DETERMINAZIONE DEL DIRIGENTE SERVIZIO VIA/VINCA 12 novembre 2024, n. 701

**[ID VIP 12569] - Parco eolico denominato "ORSARA", con smantellamento degli attuali 30 aerogeneratori di potenza complessiva pari a 18 MW, e sostituzione in riduzione degli stessi con l'installazione di 7 nuovi aerogeneratori, della potenza unitaria di 6,6 MW, per una potenza d'impianto pari a 46,2 MW, ubicato nel Comune di Orsara di Puglia (FG), incluse le opere di connessione alla RTN.**

**Istanza per il rilascio del Provvedimento di VIA statale ex art. 23 del D.lgs. n. 152/2006 e ss.mm.ii.**

Relazione tecnica a supporto dell'istruttoria sul progetto  
**ID\_VIP 12569**

Figura 3 – Stralcio delle Aree non Idonee DGR 2122 (QGIS)

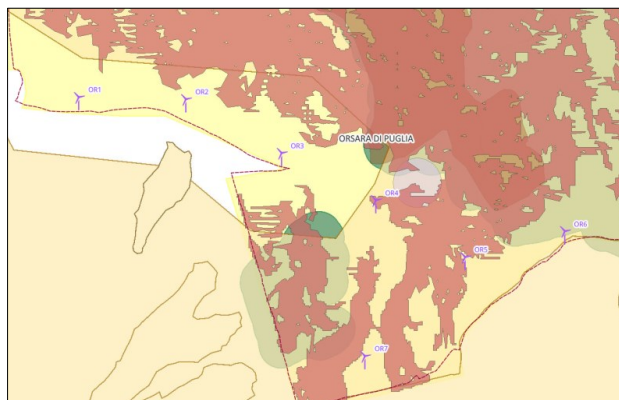
L'area dell'impianto proposto **RICADE** tra quelle indicate come *non idonee* ai sensi del regolamento regionale n. 24 del 2010.

• <b>Boschi (con buffer 100m)</b>	<b>Aerogeneratore OR6</b>
Aree a pericolosità idraulica	Non presente
<b>Aree a pericolosità geomorfologica</b>	<b>Presente</b>

• <b>PG2 – elevata</b>	<b>Aerogeneratori OR4-OR5-OR6-OR7</b>
Piano Urbanistico Territoriale Tematico per il Paesaggio	Non presente
Area edificabile urbana	Non presente
Segnalazione carta dei beni (con buffer 100m)	Non presente
Coni visuali	Non presente
Interazioni con P/P - I Paduli	Non presente
Grotte (con buffer 100m)	Non presente
Lame e gravine	Non presente
<b>Versanti</b>	<b>Presente</b>
	<b>Aerogeneratore OR4</b>
Aree agricole interessate da produzioni agro-alimentari di qualità	Non presente

Figura 6 – Antropizzazioni limitrofe all'area di intervento

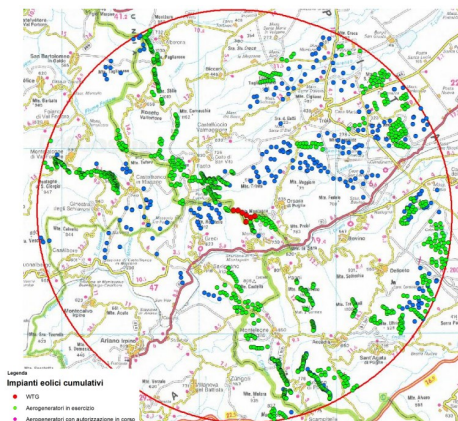
- **Distanza minima tra parchi eolici di 50 volte l'altezza massima della turbina più vicina (per evitare l'effetto selva);**

*Distanza minima =  $50 \times 200 \text{ m} = 10.000 \text{ m} = 10 \text{ Km}$ .*

*Nel documento, viene menzionata la distanza di 50 volte l'altezza della turbina per evitare l'effetto selva. Tuttavia, questa distanza viene discussa come una condizione teorica e cautelativa. Viene specificato che, per valutare l'effettivo impatto visivo delle turbine, è necessario considerare anche altri fattori, come la presenza della vegetazione e ulteriori ostacoli che possono limitare la visibilità. Il requisito non è soddisfatto.*

Figura 7 – Schema layout con indicazione delle interdistanze tra le turbine dell’Impianto

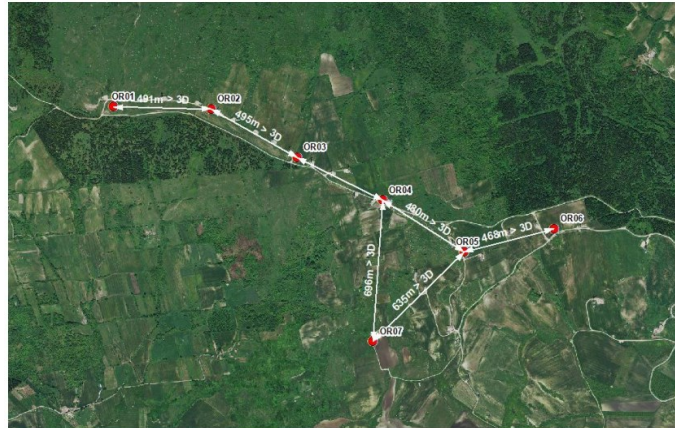
- **Distanza minima tra aerogeneratori di 5-7 volte il diametro dell'aerogeneratore in direzione del vento prevalente e 3-5 in direzione perpendicolare;**

*Nel caso in esame i rotori degli aerogeneratori di progetto hanno diametro pari a 155 m, per cui si devono rispettare mutue distanze tra le torri di almeno 775 m nella direzione di vento più produttiva e di almeno 465 m nella direzione ad essa ortogonale.*

Come si rileva dall’immagine sopra riportata il layout è stato concepito in modo da garantire una mutua distanza minima dei 3D nella direzione ortogonale a quella del vento basate sulle linee guida ministeriali D.M. 10.

Figura 8 – Viabilità interessata dal rischio di gittata nell'area dell'impianto

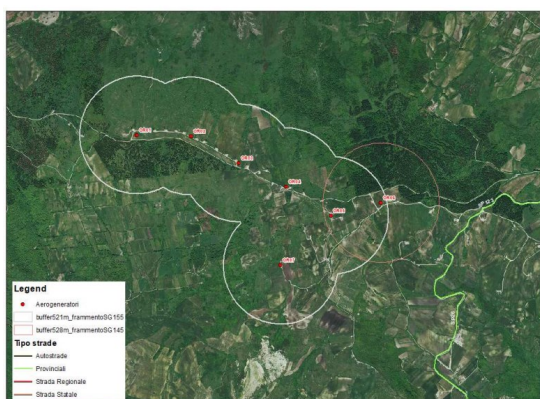
- *la distanza di ogni turbina eolica da una strada provinciale o nazionale deve essere superiore all'altezza massima dell'elica comprensiva del rotore e comunque **non inferiore a 150 m dalla base della torre**;*

*Nessuna strada, ad eccezione di quella di impianto, viene interessata dal rischio gittata. Strade comunali e/o vicinali. Oltre alla viabilità classificata dalle Linee Guida, vi sono all'interno dell'area dell'impianto anche dalle strade comunali che servono i fondi ed i fabbricati presenti nell'intorno dell'area di progetto.*

*L' aerogeneratore n°6 più prossimo alla Strada Provinciale n.26 è situato a oltre **700 m**, quindi ben oltre la distanza di sicurezza di gittata massima. Il requisito risulta soddisfatto.*

Figura 10 – L'impianto in rapporto alla Classe con capacità di uso del suolo

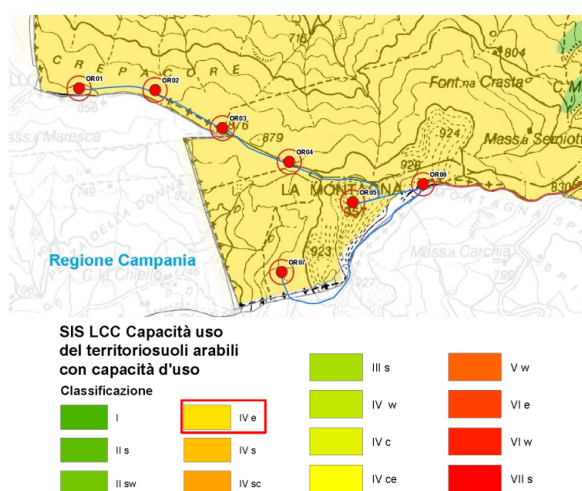
Attualmente l'area di progetto è coltivata a culture cerealicole in forma estensiva facendo ricorso alle tecniche convenzionali di coltivazione oltre ad essere già fortemente antropizzata dagli altri impianti eolici, tra cui quelli che andranno ad essere sostituiti.

Si riscontra che i terreni che verranno interessati dalla realizzazione delle opere dell'impianto eolico appartengono in parte alla **Classe IVe "Suoli con limitazioni molto forti all'utilizzazione agricola. Consentono solo una limitata possibilità di scelta"** come dimostra la figura successiva.
